PROJEKTOVÁ DOKUMENTACE
Změna stavby před dokončením

MODERNIZACE ŽST CHEB
Cheb

B.4 Odolnost a zabezpečení stavby
Požárně bezpečnostní řešení
pro projekt stavby
Dodatek č.1

Projekt stavby - 12/2016
Dodatek č.1 – 12/2018

Po 1	<u>PS 40-13.1</u>	<u>Eskalátor na nástupiště č. 2</u>
	<u>PS 40-14.1</u>	<u>Eskalátor na nástupiště č. 3</u>
	<u>PS 40-15.2</u>	<u>Eskalátor na nástupiště č. 1</u>

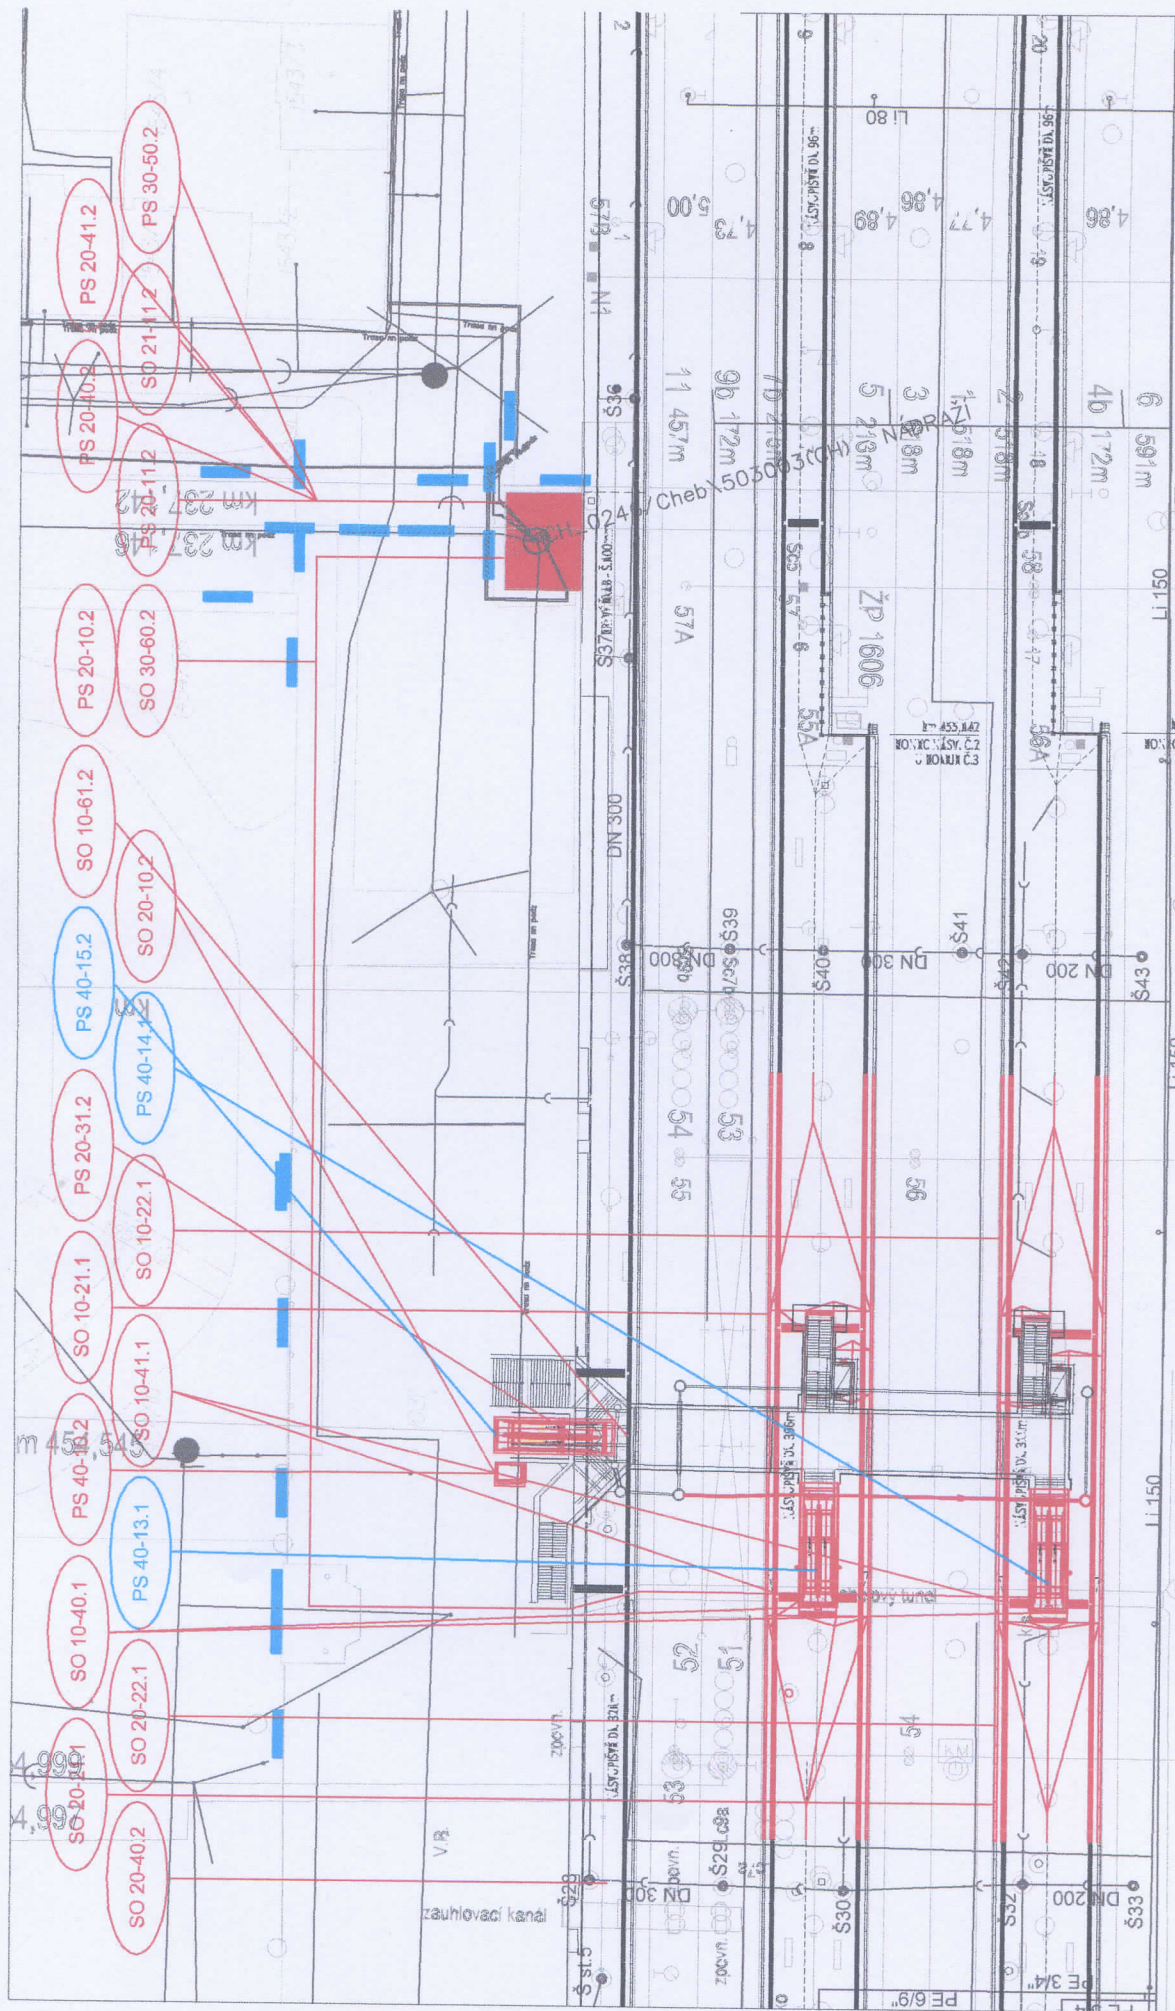
Pro zajištění přístupu na 2. a 3. nástupiště a do VB jsou umístěny eskalátory viz Po1 Situace v příloze tohoto dodatku.

Instalace eskalátorů pro nástupiště č.2 a č.3 a do VB je hodnoceno jako změna stavby skupiny I dle ČSN 73 0834, kdy ve smyslu **čl.3.2 a1), b, c, d, e** ČSN 73 0834 nedochází ke změně užívání dotčených částí objektu.

V konstrukcích nejsou pro povrchové úpravy použity hořlavé hmoty třídy reakce na oheň E a F. Nový požadavek na požární uzávěry není stanoven. Nové prostupy kabeláže nosnými stěnami budou těsněny typově na požární odolnost EI 45 minut. Prováděcí firma doloží příslušné doklady.
